MEMORANDO
DRPM-176-2024

ASUNTO: Envío de Informe Técnico Estudio de Impacto Ambiental Categoría II, proyecto CLAYTON STATION.

INFORME TÉCNICO DE EVALUACIÓN DRPM-SEIA-No. 006-0706-2024

PROYECTO:	CLAYTON STATION.
PROMOTOR:	SCALY INVESTMENT, INC.
CATEGORÍA:	II
LOCALIZACIÓN DEL PROYECTO:	CORREGIMIENTO DE ANCÓN, DISTRITO DE SAN MIGUELITO, PROVINCIA DE PANAMÁ.
FECHA DE INFORME:	7 DE JUNIO DE 2024.
EXPEDIENTE DRPM:	DRPM-IIF-007-2024.
EXPEDIENTE DEIA:	DEIA-II-F-019-2024.
PARTICIPANTES:	JUAN RODRIGUEZ. SCALY INVESTMENT, INC. ROXANA CASTILLO. SCALY INVESTMENT, INC. BOLÍVAR ZAMBRANO. CONSULTOR. ANTHONY BENT. MiAMBIENTE. DEIA. STHEFANY VILLANUEVA. MiAMBIENTE. DEIA. JUAN ABREGO. MiAMBIENTE. DRPM. MAYSIRIS MENCHACA. MiAMBIENTE. DRPM. YAGEHIRY GARCIA. MiAMBIENTE. DRPM.

Fig. 5. Vista del cauce de la sección quebrada Barrios que atraviesa el polígono del proyecto.

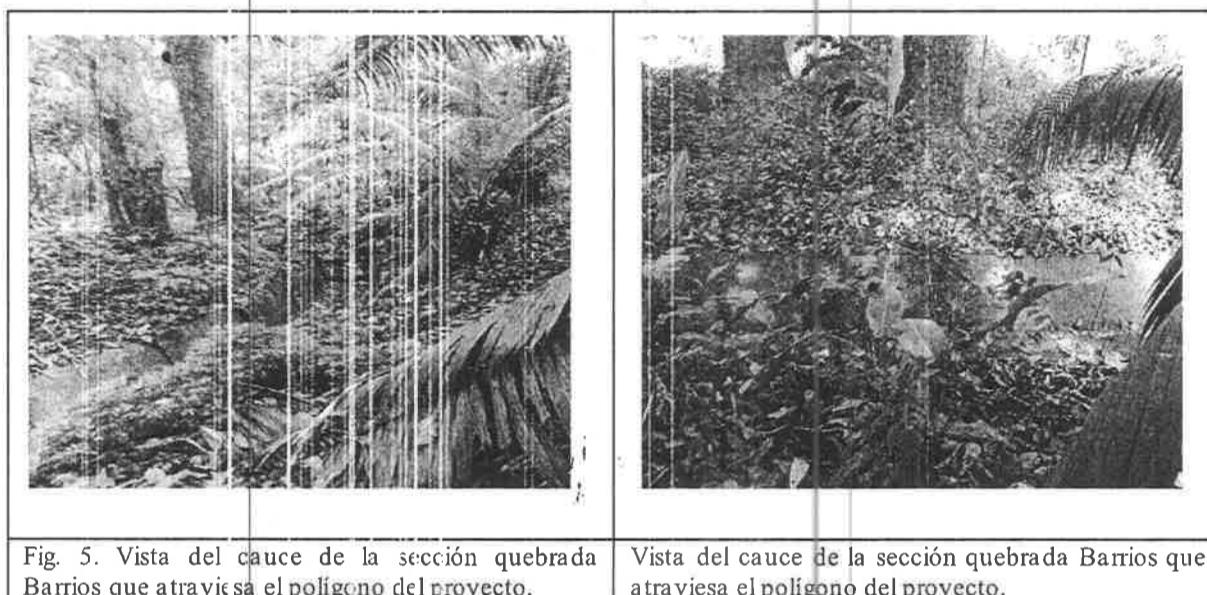
4. No se presentó descripción de las características del ancho y longitud de la sección del cauce de la quebrada Barrios que se encuentra dentro del polígono de desarrollo del proyecto.

5. No se presentó descripción de los anchos que serán establecidos para la zona de protección de la sección del cauce de la quebrada Barrios en los vértices 1, 12, 13, 14, 15 y 16 del polígono del proyecto y del borde superior del cauce.

6. El Estudio de Impacto Ambiental hace mención a la servidumbre de protección de la quebrada Barrios; sin embargo, las servidumbres de riberas y márgenes de acuerdo al Decreto 55 de 13 de junio de 1973, por el cual se reglamentan las

servidumbres en materia de aguas estable que dichas servidumbres solamente están sujetas a tres metros (3 m) y en este caso específico se requiere establecer zonas de protección que de acuerdo a lo establecido en la Ley 1 de 3 de febrero de 1994, serán iguales al ancho del cauce, que en ningún caso será menor de 10 m.
